COMMISSION ROYALE DES MONUMENTS ET DES SITES
KONINKLIJKE COMMISSIE VOOR MONUMENTEN EN LANDSCHAPPEN

BRUXELLES. Petite rue des Bouchers, 15-19
(= zone de protection du théâtre Toone et de l'impasse Schuddeveld / nos 15 et 19 à l'Inventaire / zone tampon Unesco)
PERMIS D'URBANISME : Modifier les façades avant, changer l'utilisation des rez commerciaux en restaurant, changer la destination des 1ers étages de logement en restaurant, réunir les immeubles par des percements dans les murs mitoyens, couvrir la cour au n°15 par une verrière et créer une mezzanine (mise en conformité) ; créer une entrée séparée pour aménager un duplex 3 chambres aux 2e étage et combles, créer une baie vitrée et une lucarne en façade arrière au n°15, ravalier les façades et changer les châssis des étages en façade avant

Avis de la CRMS

Situation projetée en façade avant. Nouvelle proposition. Image tirée du dossier de demande.

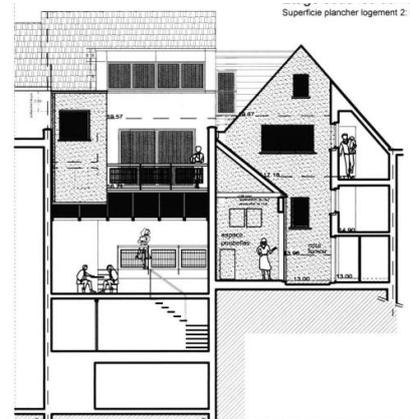
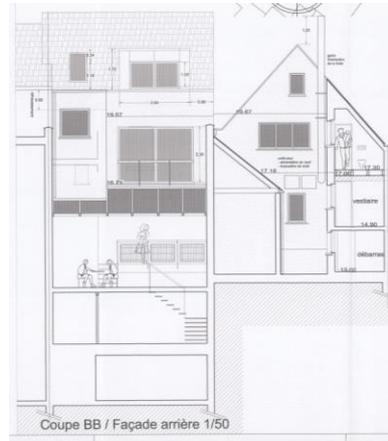
Sur plusieurs points, le projet répond aux remarques précédentes de la CRMS qui se réjouit notamment de l'abandon du volume de liaison en toiture dans les nouveaux plans ainsi que de la diminution du volume de la lucarne en toiture arrière, mieux adaptée à la typologie de la maison et à l'échelle de la toiture. Elle prend également bonne note du fait que les volées d'escalier en bois soient conservées.

Concernant le parement des façades à rue et les châssis des fenêtres des étages avant, la CRMS constate cependant que le dossier reste trop peu précis. Ainsi, la note explicative mentionne la possibilité de restaurer « certains » châssis d'origine, ce qui est positif, mais cette option n'est pas reprise sur les élévations du projet.
